**Konsequenzen der erforderlichen
Umplanung am Hauptbahnhof
für das Projekt "Zweite S-Bahn-Stammstrecke"
in München**

München, den 18.6.2018

Auftraggeber: Grüne Fraktion im Bayerischen Landtag

Abb. 1: Bisherige Planung im Bereich Hauptbahnhof - Längsschnitt

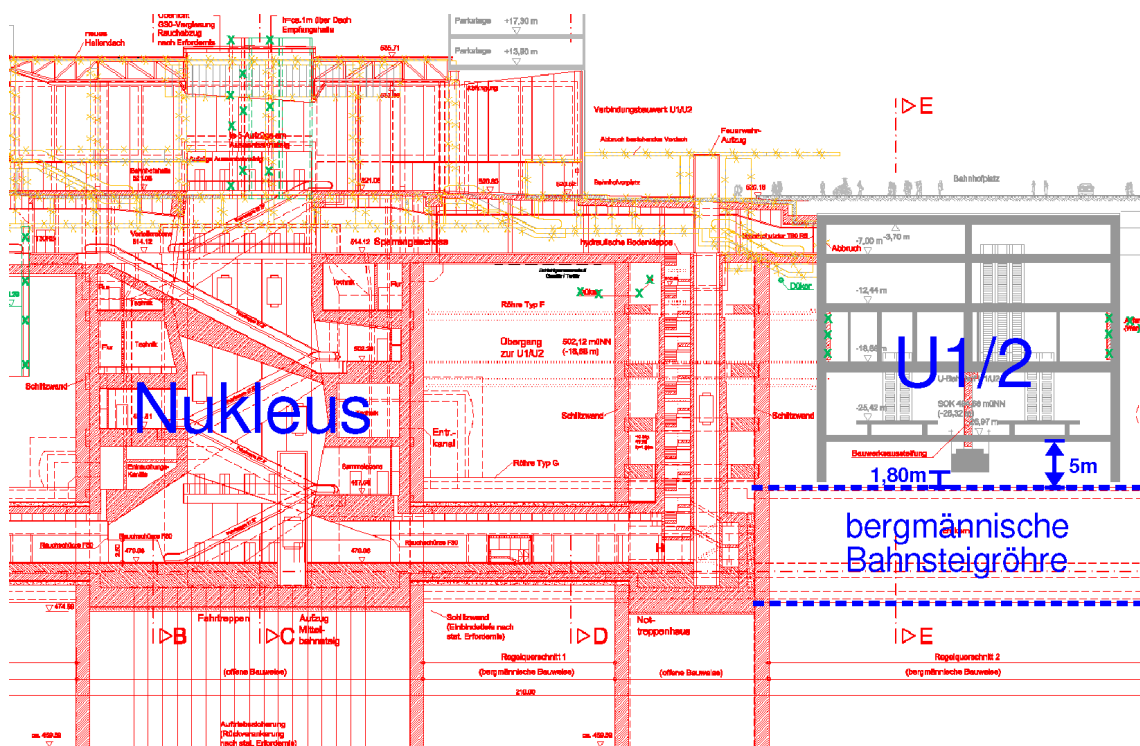
Besonders kritisch sind nun die Bereiche, bei denen sich über den bergmännisch aufzufahrenden Bahnsteigtunnels andere Bauwerke befinden. Am Hauptbahnhof ist es bislang geplant gewesen, den Bahnsteig unter dem bis in 31 m Tiefe reichenden Bahnhofsbauwerk der U1/2 und weitere 40 m in Richtung Stachus unter der Schützenstraße zu bauen. An diesem Bahnsteigende war dann ein Ausgang zum Stachus vorgesehen gewesen, so dass der Bau bergmännischer Bahnsteigtunnels unter dem U-Bahn-Bauwerk nötig gewesen wäre. Wegen der geringen Überdeckung von nur 5 Metern zwischen künftigem S-Bahn-Tunnel und der Tunnelsohle des U-Bahn-Bauwerks und nur 1,80 m zwischen Säulenfundamenten und S-Bahn-Tunnel ist nur wenig Platz für entsprechende Gegenmaßnahmen bei Hebungen und Setzungen; je kleiner dieser Abstand, desto zeitlich schneller müssen auch die Gegenmaßnahmen stattfinden, weil sich Setzungen nicht zeitlich sofort durch das Gestein bewegen. Diese bautechnisch schwierige Aufgabe wird im Unterschied zu den Planern der DB AG von den Ingenieuren der Baufirmen, die für den Auftrag in Frage gekommen wären, als nicht bzw. kaum machbar bzw. als zu riskant angesehen. Mit der früher noch zulässigen Druckluft-Methode und dem Verzicht von Vereisung wäre es vermutlich eher noch machbar gewesen, doch selbst die Druckluft-Methode kommt aufgrund der großen Tieflage und dem damit verbundenen Wasserdruck dann an seine Grenzen, denn bei einem dann theoretisch hohen Luftdruck jenseits von 3 Bar könnten die Bauarbeiter jeweils nur kurz in der Baustelle verweilen, um gesundheitliche Schäden zu vermeiden. Beim Gerätetauchen gilt die Regel: Je tiefer man taucht, desto kürzer muss der Tauchgang sein.

Da der Vortrieb mit Tunnelbohrmaschinen setzungs- und hebungsarm ist, kann das Problem umgangen werden, indem im Bereich des Bauwerkes der U1/2 keine Bahnsteiggleise vorgesehen werden und der kritische Streckenabschnitt mit Tunnelbohrmaschine erstellt wird. Besonders kritisch sind allerdings auch die Anfangs- und Endbereiche des Tunnelvortriebs mit Tunnelbohrmaschine. Wenn der Bahnsteig um nur 80 Meter nach Westen verschoben würde, liegen die Anfah- bzw. Endbereiche des Tunnelvortriebs wiederum unter dem U1/2-Bauwerk. Deshalb wäre eine weitere Verschiebung um 20 bis 30 Meter samt Nukleus bautechnisch sinnvoll, so dass man dann zu einer Verschiebung von 100 bis 110 m nach Westen gelangt. Dieser Sicherheitsabstand kann reduziert werden, wenn die Tunnelbohrmaschine nicht bei jedem Übergang zwischen Bahnhofsbauwerk und Streckentunnel neu angesetzt wird, sondern im Bereich der Bahnsteig zuerst der Streckentunnel errichtet wird, um ihn dann im nachhinein nach Fertigstellung der größeren Bahnsteigtunnels wieder abzubauen, was nun neuerdings erwogen wird. Eine Verschiebung des offen zu bauenden Zugangsbauwerkes Nukleus wäre dann nicht zwangsläufig erforderlich, doch würde mit der Verschiebung der Bahnsteige bei Beibehaltung der ursprünglichen Lage des Nukleus ein verkehrlich unschöner asymmetrischer Bahnhof mit langen Fußwegen auf den Bahnsteigen entstehen, der zu einer ungleichen Verteilung

Abb. 2: Entwicklung des Brandverlaufes und Evakuierungszeit

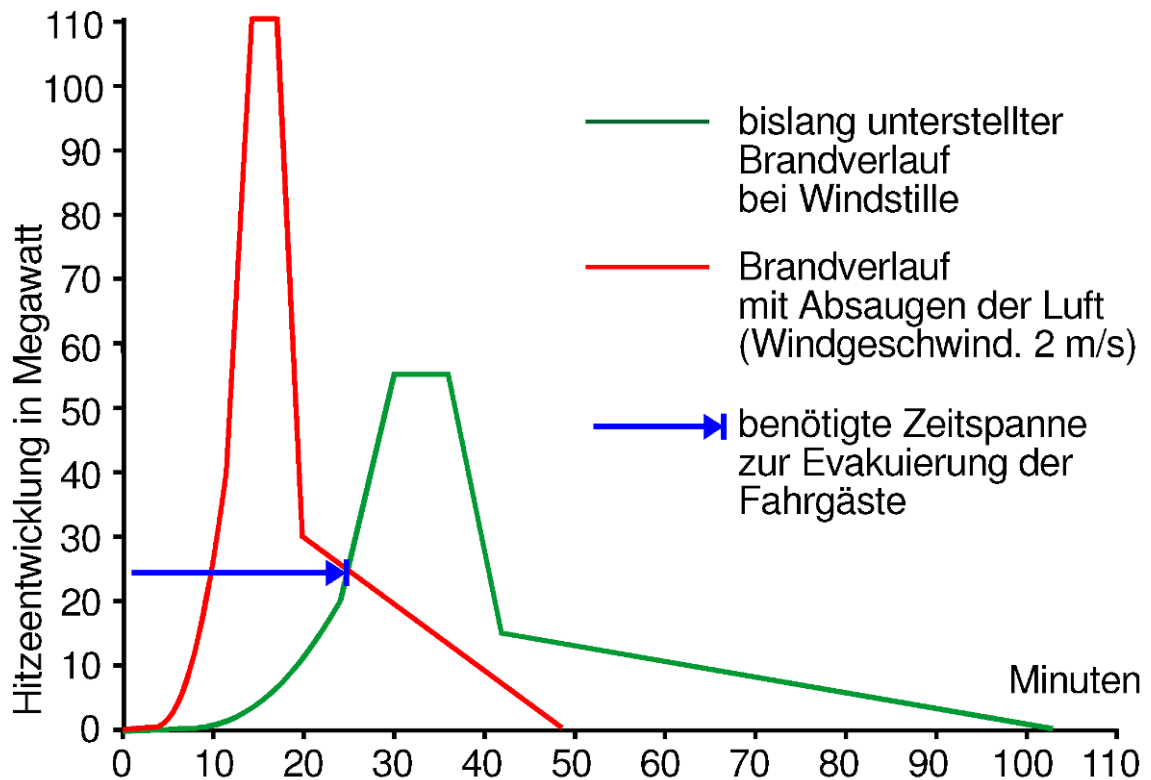
Der bislang unterstellte Brandverlauf berücksichtigt weder die aktive Rauchabsaugung noch die Enge der bergmännischen Bahnsteigröhren und der Brandverlauf wurde nur ganz allgemein für Tunnelbahnhöfe gegenüber einem oberirdischen Bahnhof minimal angepaßt.²

Aufgrund einer Studie der Feuerwehr über Brände in Straßentunneln ist inzwischen genau bekannt, wie sich ein Brand beschleunigt, wenn er mit einer bestimmten Windgeschwindigkeit angefacht wird.³

In der Grafik wird eine noch konservative Annahme getroffen, dass die Luftabsaugung lediglich zu einer Beschleunigung des Brandes um Faktor 2 führt (rote Linie). Es wäre auch möglich, dass die tatsächliche Beschleunigung bei Faktor 3 oder 4 liegt. Nur durch das Übersehen dieses physikalischen Zusammenhangs, dass die konkret verwendete Bemessungsbrandkurve, also die Entwicklung der Brand-Intensität über die Zeit, den Parameter "Windgeschwindigkeit" nicht berücksichtigt, konnte die brandschutzrechtliche Genehmigung überhaupt erteilt werden. Aufkommensstarke tiefliegende Tunnelbahnhöfe mit bergmännischen Bahnsteigtunnels sind deshalb in Deutschland grundsätzlich nicht mehr genehmigungsfähig. Ein nochmaliges "Durchmogeln" wird nach den fachlichen Hinweisen beim Ostbahnhof, dem letzten planfestgestellten Bahnhof, wo der Hinweis auf die fachlichen Mängel auch erst nach der Genehmigung durch das EBA geschah und sich die

*Abb. 3: Sinnvolle Begrädigung der Zweiten Stammstrecke (blau)
rot: bislang geplant*

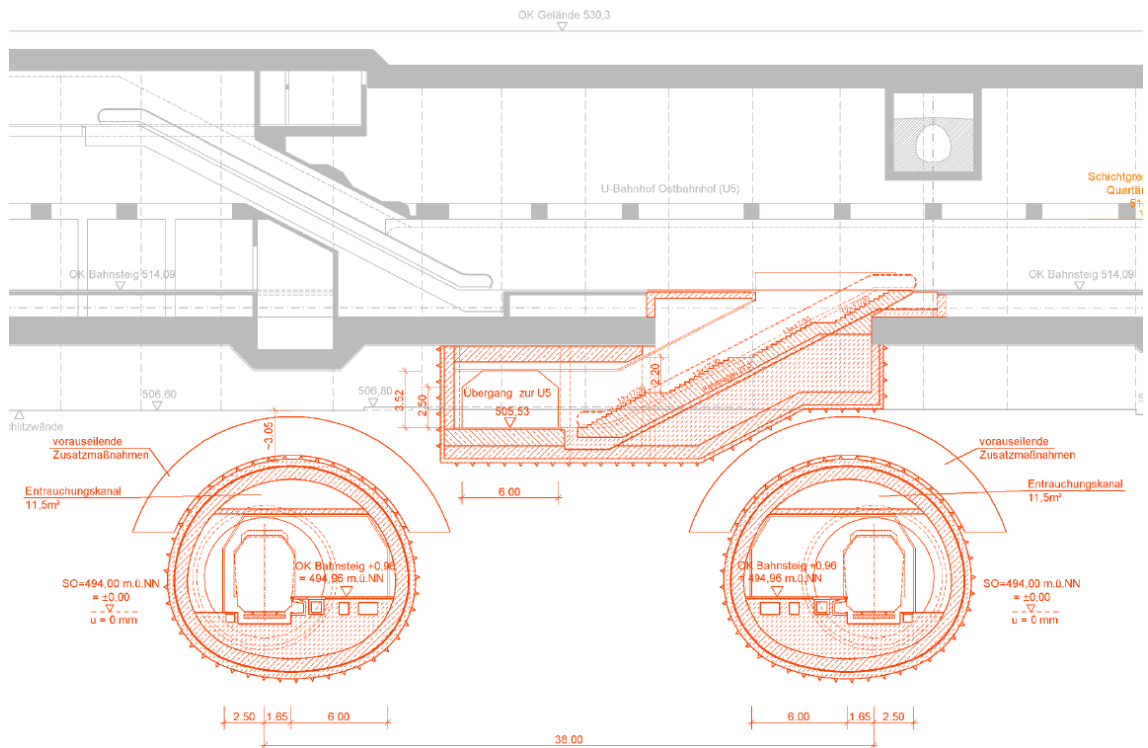
Am Marienplatz kommt allerdings noch ein weiteres, weit kritischeres Problem zum Tragen: So verläuft der bergmännische Schildvortriebstunnel nur wenige Meter an der Frauenkirche vorbei und liegt somit voll im sog. Lastkegel des Dom-Bauwerkes im Bereich des vorderen Hauptschiffes. Wie in Kapitel 1.1 dargestellt, wäre das beim Schildvortrieb eigentlich unkritisch, weil der Schildvortrieb - ggfs. als Hydroschild - eine setzungsarme Bauweise darstellt. Es gibt jedoch eine Ausnahme: Am Anfang und am Ende eines Vortriebes mit Schildvortrieb muss das Gestein durch Injektionen verfestigt werden, was zu Hebungen führen kann. Und genau dieser kritische Bereich liegt im Lastkegel des vorderen Dom-Hauptschiffes. Deswegen wäre auch hier eine Verschiebung der Bahnsteige angebracht, allerdings wäre eine kleine Verschiebung um 20 bis 30 Meter und auch nur des südlichen Bahnsteiges ausreichend.

Sinnvoll wäre ebenfalls eine Drehung des Bahnhofs um 15 Grad im Uhrzeigersinn. Dies würde zu einer wesentlich gestreckteren Linienführung vom Hauptbahnhof bis zum Ostbahnhof führen und das Bauwerk würde vom Dom abrücken. Das große Zugangsbauwerk am Marienhof bliebe weiterhin am selben Ort.

Die "Schlangenlinie" ist nur historisch begründet, weil ursprünglich eine Trasse vom Max-Weber-Platz direkt zum Leuchtenbergring unter Ausschluss des Ostbahnhofes geplant war und seitdem der Planungsabschnitt PFA 2 (Marienhof) nicht mehr an die in PFA 3 geänderte Planung angepaßt wurde. Die ursprünglich geplante Verzweigung unter den Maximiliansanlagen mit Streckenführung über die Einsteinstraße wie bei "Haidhausen 1" zur Anbindung der Giesinger Linien wird vermutlich nicht mehr ernsthaft weiterverfolgt, weil für das Auftauchen nordöstlich des Ostbahnhofes dann die für die erste Stammstrecke betrieblich wichtige Abstellanlage geopfert werden müßte, was aus Sicht der DB ein schwerer Nachteil sein dürfte.

*Abb. 5: Geplante Unterfahrung des U5-Bahnhofsbauwerkes -
in der noch aktuellen Planung "Haidhausen 3"
Schnittzeichnung S-Bahn (rot) längs, U-Bahn (grau) quer*

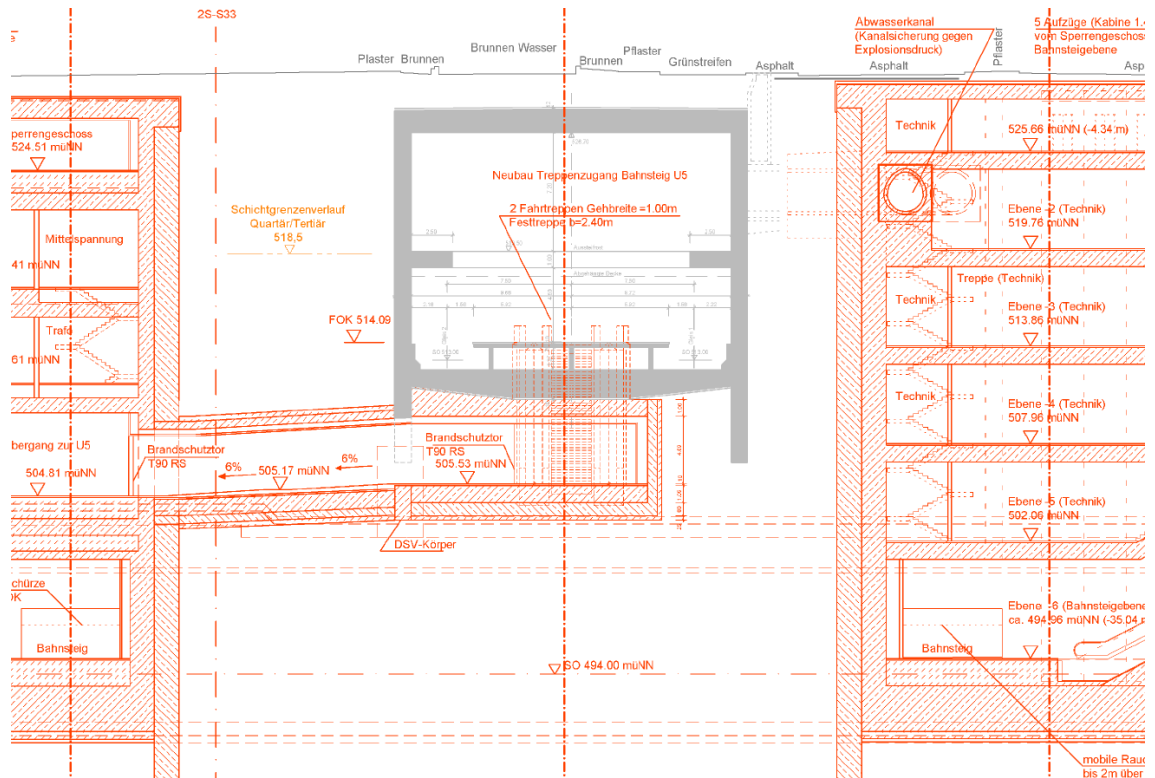
Vereinfachend gegenüber der Situation am Hauptbahnhof ist, dass das Bahnhofsbauwerk U5 mit ca. 20 m um 1/3 schmaler als das Bahnhofsbauwerk der U1/2 am Hauptbahnhof ist und dass es keine tiefliegenden Fundamente von Mittelstützen gibt. Die Tieflage ist mit 6 m unter der U-Bahntunnelsohle ähnlich wie am Hauptbahnhof. Erschwerend kommt allerdings hinzu, dass im Bereich des Kreuzungsbereiches das bestehende U-Bahnhofs-Bauwerk von unten geöffnet werden soll, um einen direkten Fahrgastzugang für die Umsteiger zwischen U5 und der Zweiten S-Bahn-Stammstrecke herstellen zu können.

Hierbei ist es sogar erforderlich, im Bereich des Fußgängertunnels die Fundamente des U-Bahnhofs-Bauwerkes (Schnittzeichnung graues Bahnhofs-bauwerk linke untere Ecke) zu entfernen.

Somit steht der Bereich Ostbahnhof hinsichtlich der bautechnischen Schwierigkeiten dem Hauptbahnhof in nichts nach.
